改善箇所説明図

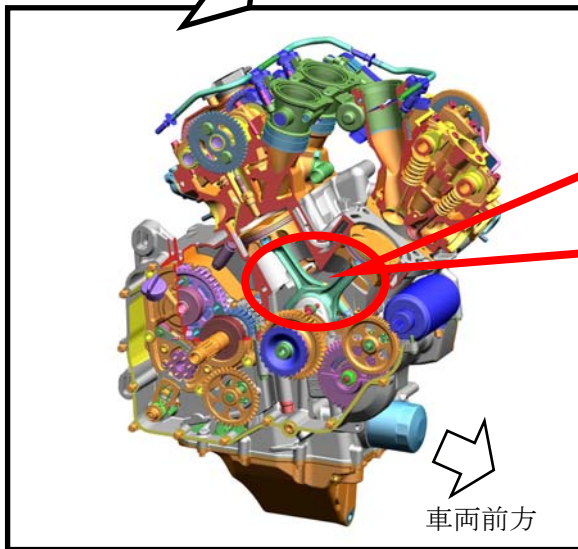
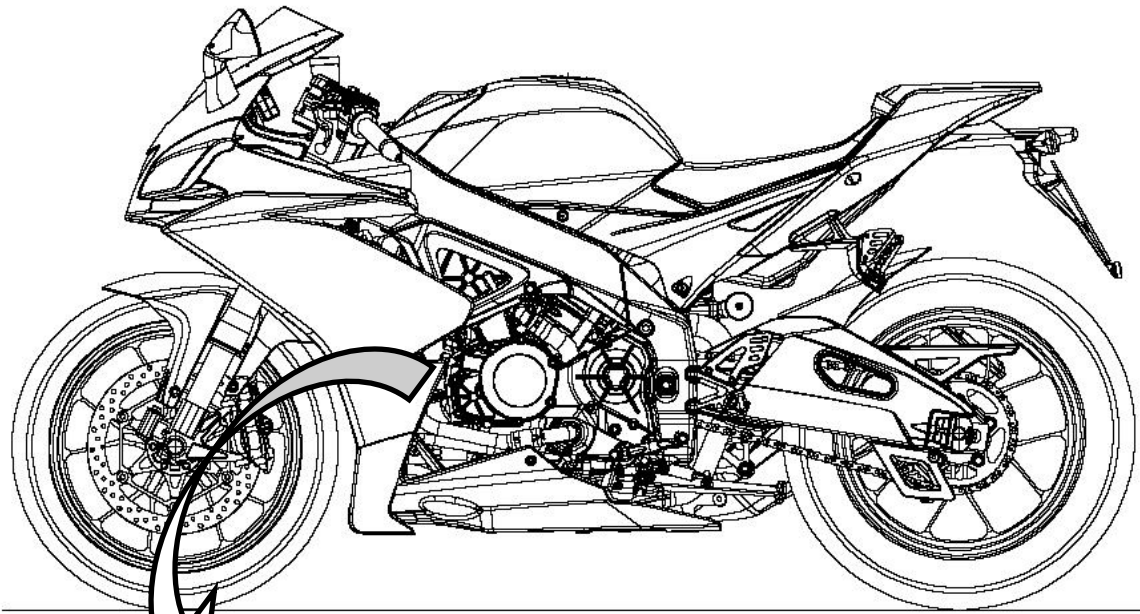
基準不適合発生箇所

原動機のコネクティングロッドにおいて、製造時に誤って歪み矯正を行ったため、強度が低下しているものがある。そのため、使用過程においてコネクティングロッドが破損し、原動機が停止して走行不能になるおそれがある。

改善の内容：全車両、良品のコネクティングロッドの組み込まれた原動機一式と交換する。

識別： クランクケース後方、原動機番号近傍に白いペイントを行う。
